PREGUNTAS Y RESPUESTAS

“ROB4TREES - PILOTO DE ROBÓTICA MÓVIL SOSTENIBLE PARA LA MEJORA DE SISTEMAS DE LIMPIEZA URBANA ASOCIADOS AL ARBOLADO EN EL PCT CARTUJA”

16 de Marzo, 2023

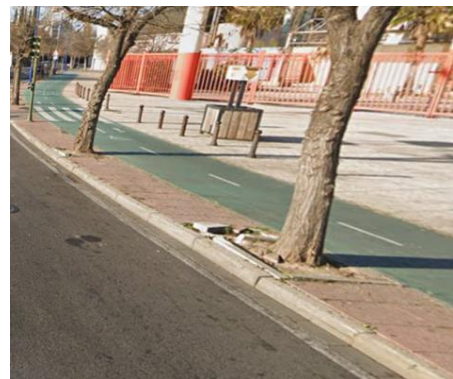
Pregunta 4: ¿La limpieza incluye solo la acera, es decir, el espacio solado donde circulan los peatones, o habría que recoger también frutos y hojas de la zona de tierra de donde emerge el árbol?. (Esta zona no solada, puede estar en hueco o puede estar al mismo nivel de la acera)
VER FOTOGRAFIA

Pregunta 5: Dentro de la zona a limpiar, creemos que se incluyen los carriles bici. ¿Es correcto? Esto es muy importante porque las personas circulan entre 2 y 4 km/h, pero una bicicleta o patinete puede circular a mucha mayor velocidad, y estos vehículos gozan de una cierta prioridad en sus carriles preferenciales. La velocidad relativa lleva como consecuencia la elección de unos u otros sensores de proximidad. VER FOTOGRAFIA ANTERIOR.

Respuesta: La limpieza debería incluir preferentemente los frutos caídos en los alcorques

Respuesta: Efectivamente, la solución debería incluir preferentemente el carril bici. Al igual que con el tráfico rodado, la circulación por el carril bici es casi inexistente fuera del horario laboral.
